נתיצ הרצוג
 נתיצ הרצוג
 תכנית הסדר תנועה

תאריך: 19.07.2023
 גודל: 1:250
 תכנית אב

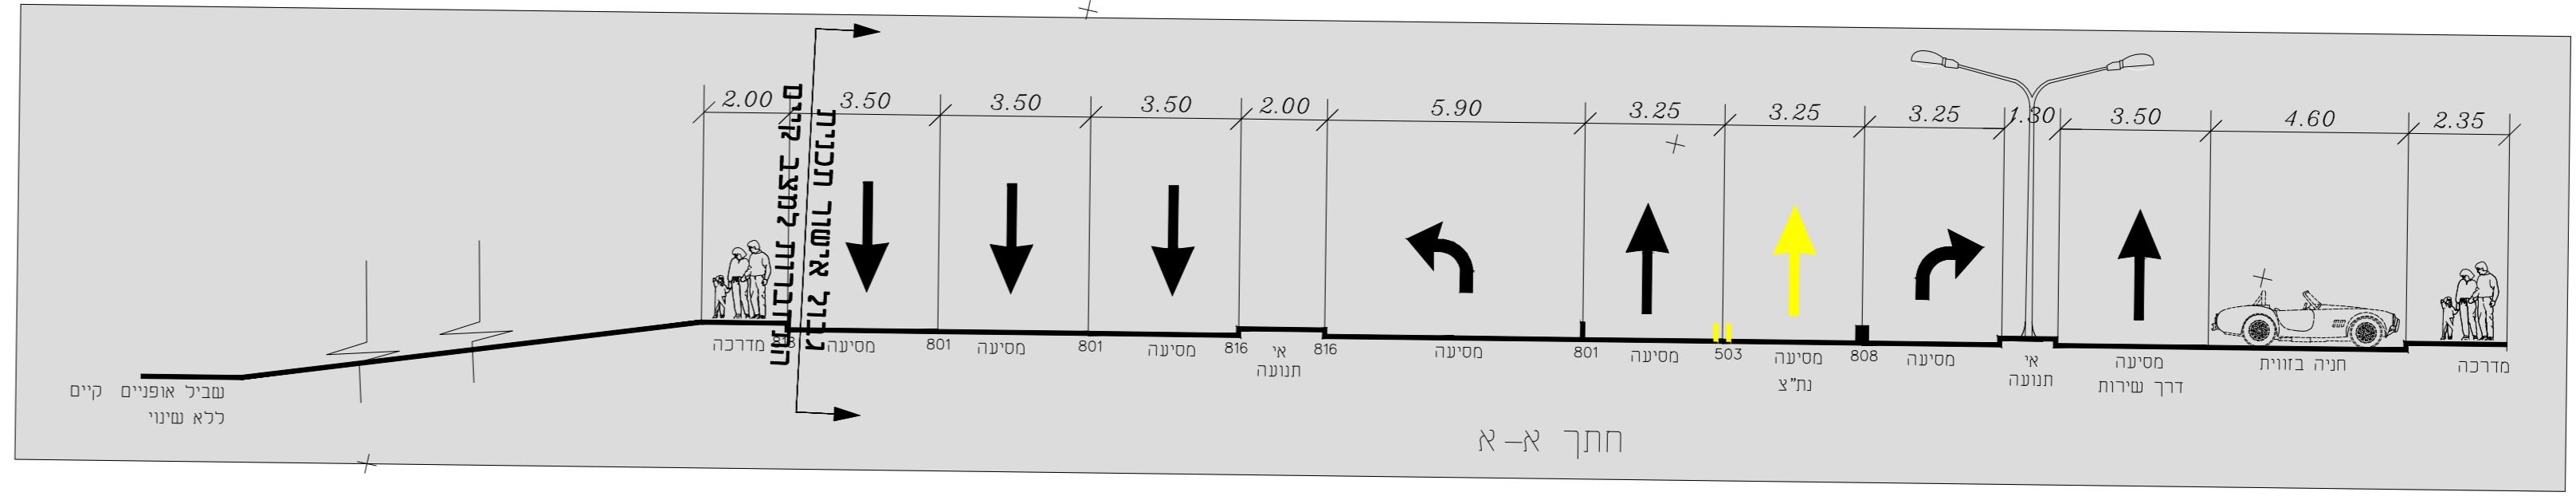
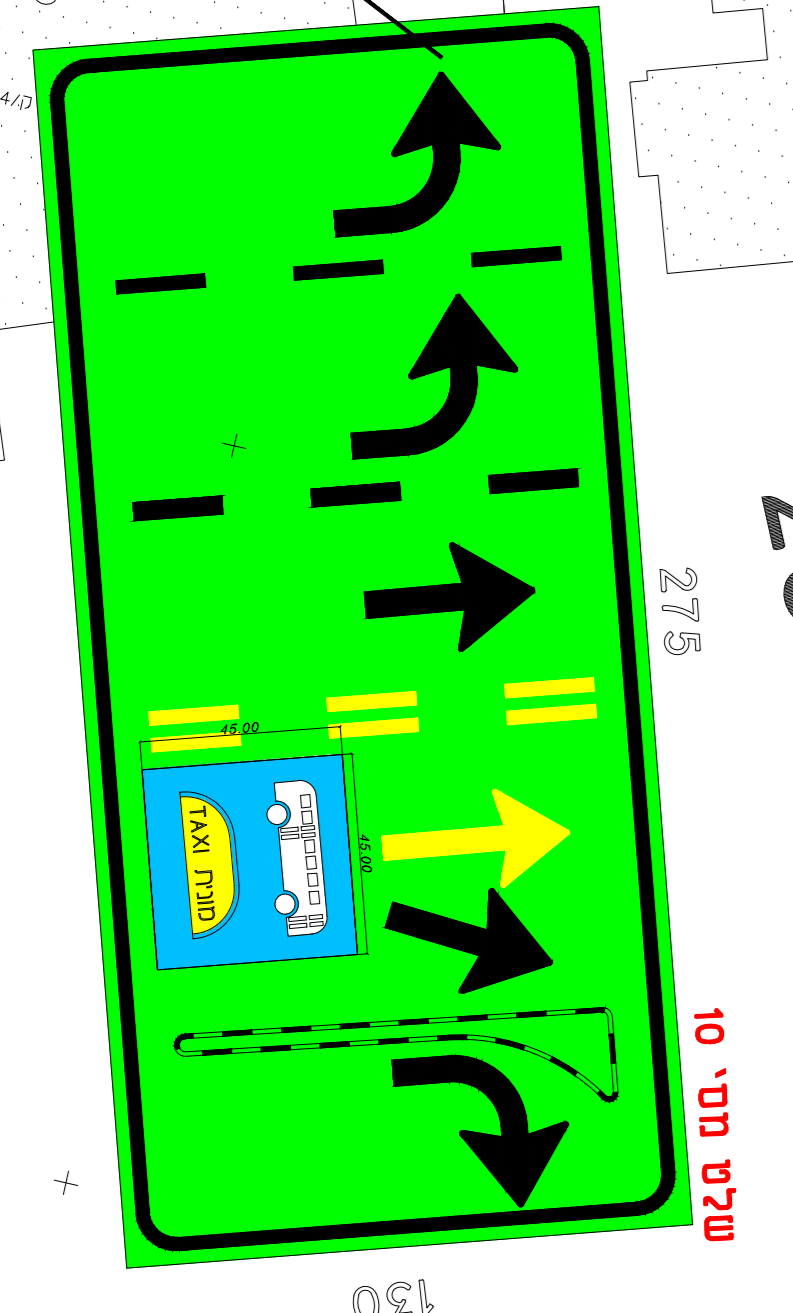
- א-יש לבקש תכנית תאורה ואדמכילות מועדכנת מהיועצים
- ב-צביעה באזור הנתיצ היא דו רכבי, בצד השני יש לבדוק האפשרות שתהיה רמת תפקוד המימון B לפני ביצוע יש לקבל התייחסות מנהל מערך פיקוח ובקרה על אמצעי בטיחות במרחב הציבורי
- ג- יש לבקש ההסדר הנסדי של הצומת למקם הפנסים
